東海第二発電所  
火災による損傷防止  
(非難燃ケーブルの対応:コメント回答)

平成29年7月20日  
日本原子力発電株式会社

# 審査会合における指摘事項に対する回答 【No.477-1】(2/2)

## 参考 非難燃ケーブル取替と跨ぎケーブル取替の比較(1/2)

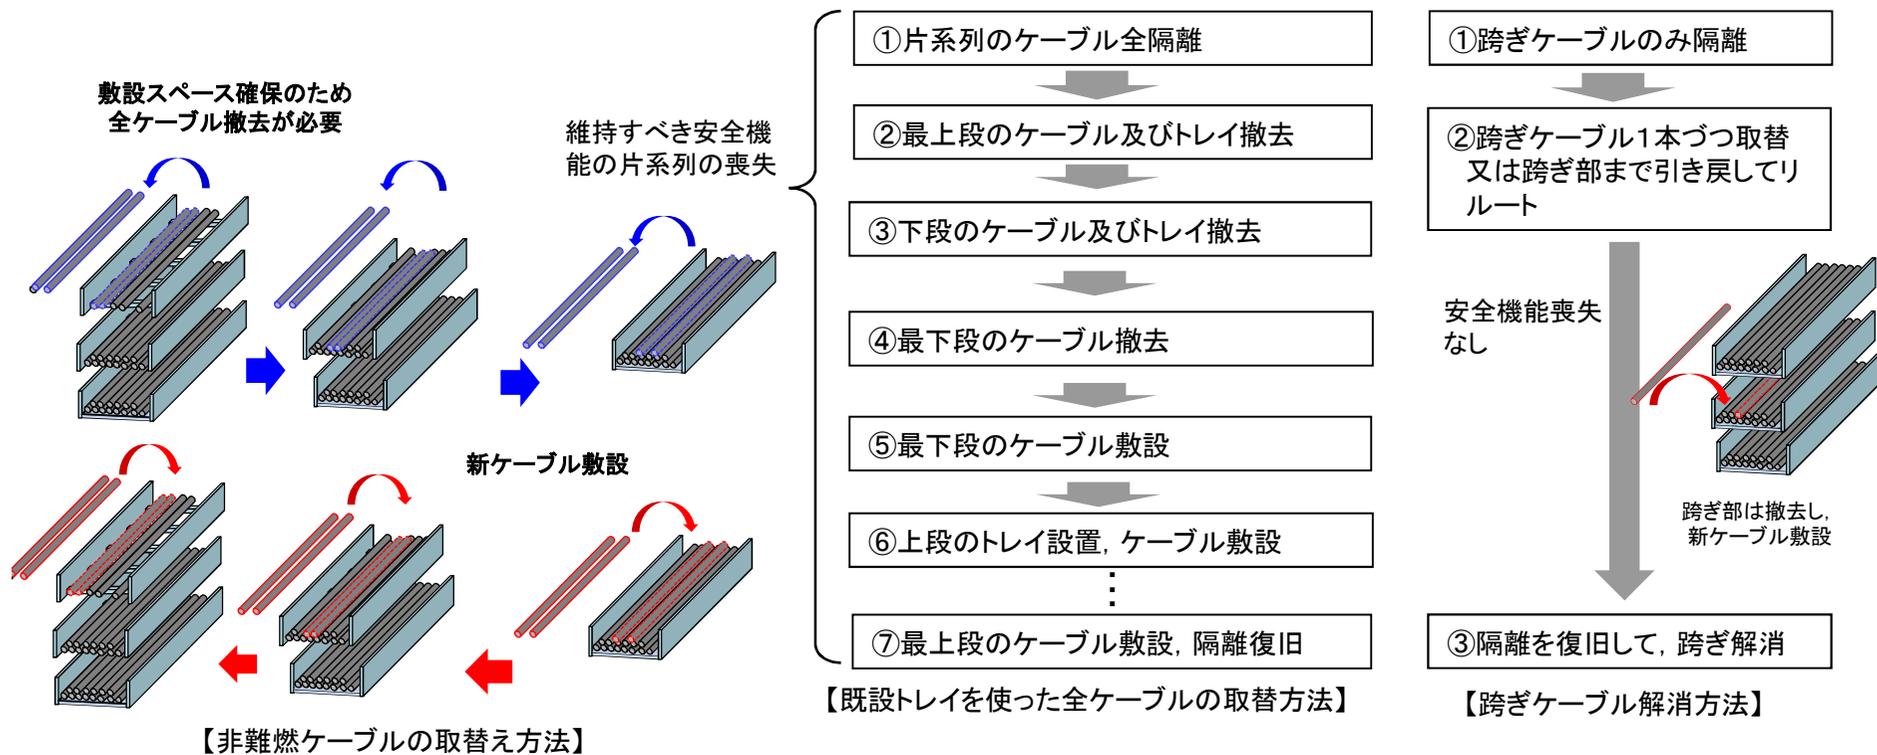
- ◆ 発火のリスクから取替と代替措置を検討した8条に対し、12条では跨ぎ対応のため取替えることとしている。8条側でも12条同様に取替可能なところがないのか検討すること。

- ◆ 異区分トレイの跨ぎ対応は、跨ぎ部のみを切断し、新ケーブルを敷設  
(跨ぎ部以外の大部分は、多量のおケーブルと一緒にトレイ内にあり、全長にわたる識別撤去が不可能なため残存)
- ◆ 非難燃ケーブルへの取替は同一トレイ内全ての非難燃ケーブルが対象となるため、ケーブルを撤去後、新たにケーブルを敷設することが必要
- ◆ したがって、跨ぎケーブルと非難燃ケーブルの対応が異なるため、跨ぎケーブルと同様の取替方法はとれない

- 跨ぎケーブル数は非難燃ケーブル7本、難燃ケーブル65本と少量
- 跨ぎ部分のケーブルを切断し、トレイ上に新ケーブル敷設することで解消
- トレイ内には撤去しきれないケーブルが残存

### ◆ 非難燃ケーブル取替対応と跨ぎケーブル解消のための取替対応の比較
